PI 2124

PRODUCT INFORMATION

MODIFICACIÓN DE LAS CAMISAS DEL CILINDRO PARA SCANIA DC09/DC13

Imagen 1: Versión anterior:
N.º art. 89 911 110

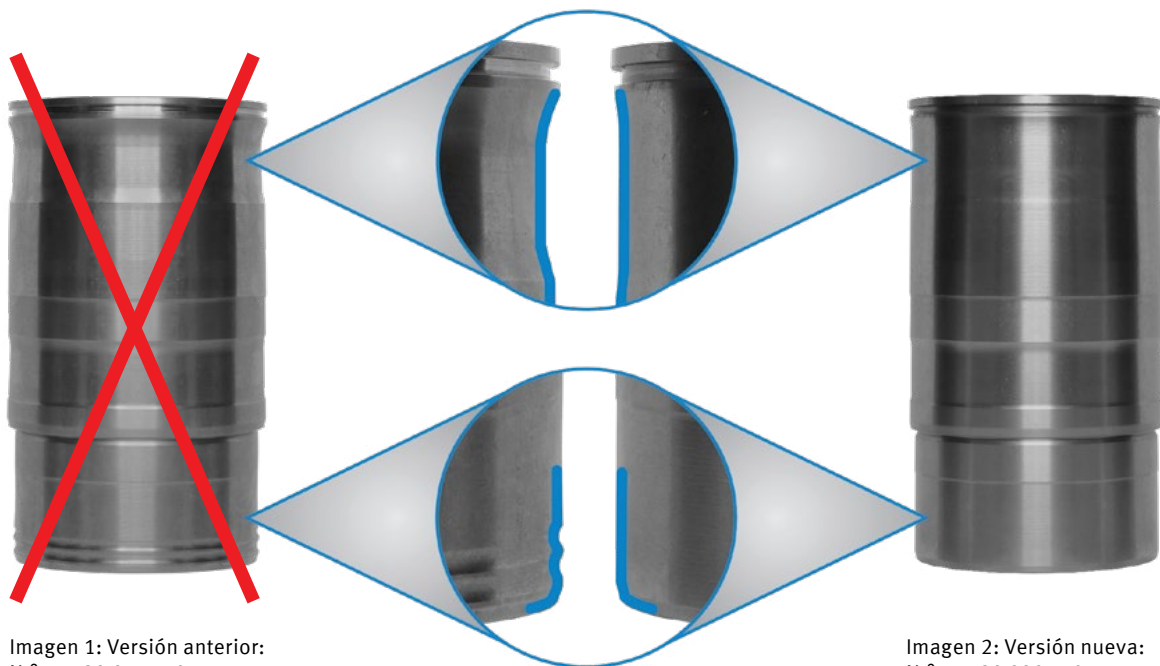
Se han renovado las camisas del cilindro (n.º art. 89 911 110). En la nueva variante, se han modificado dos zonas del contorno exterior (n.º art. 89 939 110). Estas mejoras reducen la aparición de cavitación, lo que aumenta la vida útil de las camisas del cilindro. Las dimensiones funcionales siguen siendo las mismas, por lo que es posible seguir utilizando la versión anterior.
